ZMĚNOVÝ LIST STAVBY

Stavba: **Přístavba ZŠ v Praze Lipencích**

34

| Stavební oddíl: | CISIO (pod)objekt AR-ST u: | Název: Požární dveře |

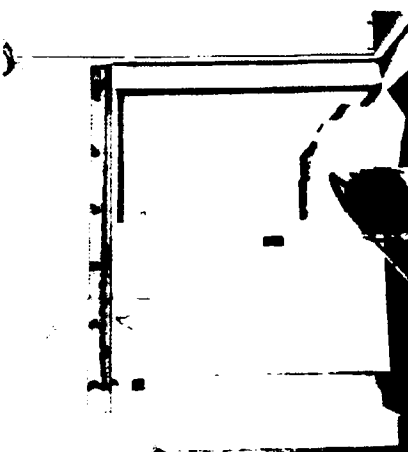
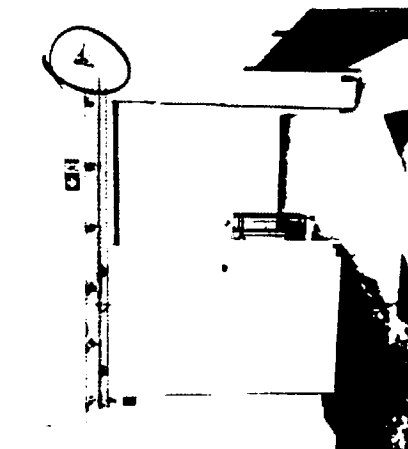
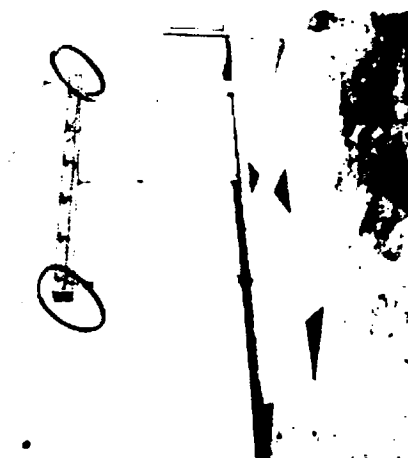
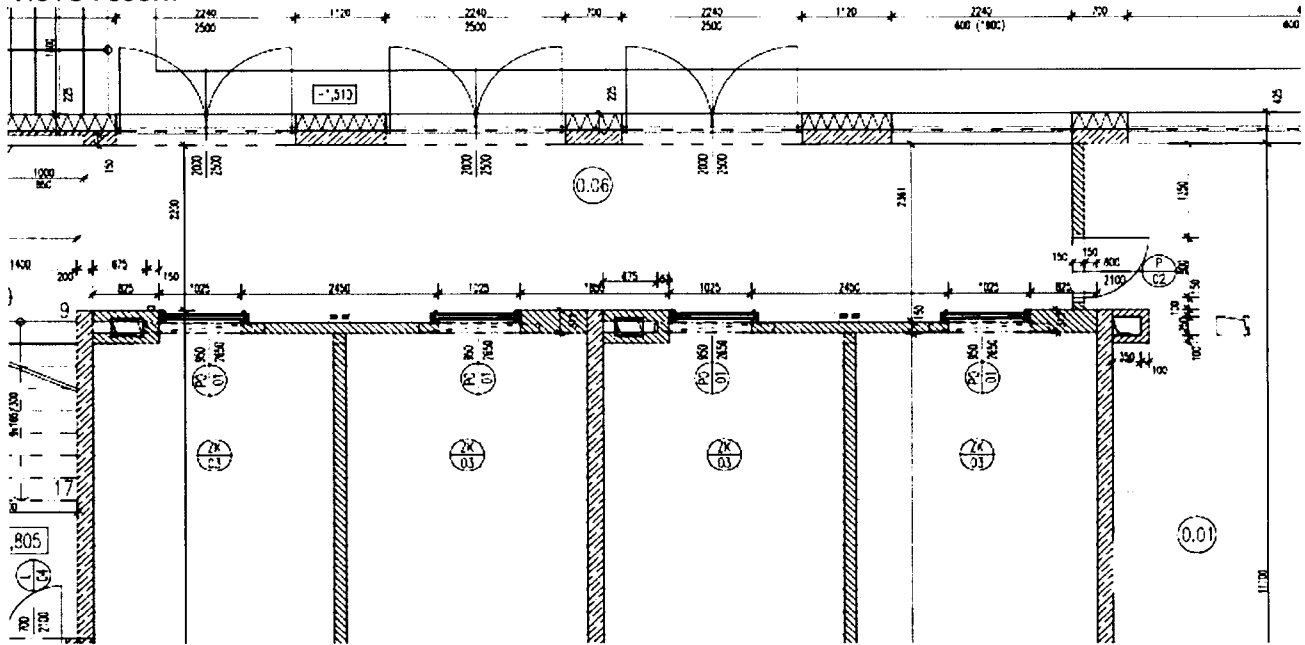
| Popis změny: Změna konstrukce požárních posuvných dveří. Původně dřevěné dveře v pouzdře , nově ocelové pozinkované požární dveře s nátěrem. | | |
| Zdůvodnění změny: Nová projektová dokumentace. Do běžného stavebního pouzdra nelze zasadit protipožární dveře. | | |
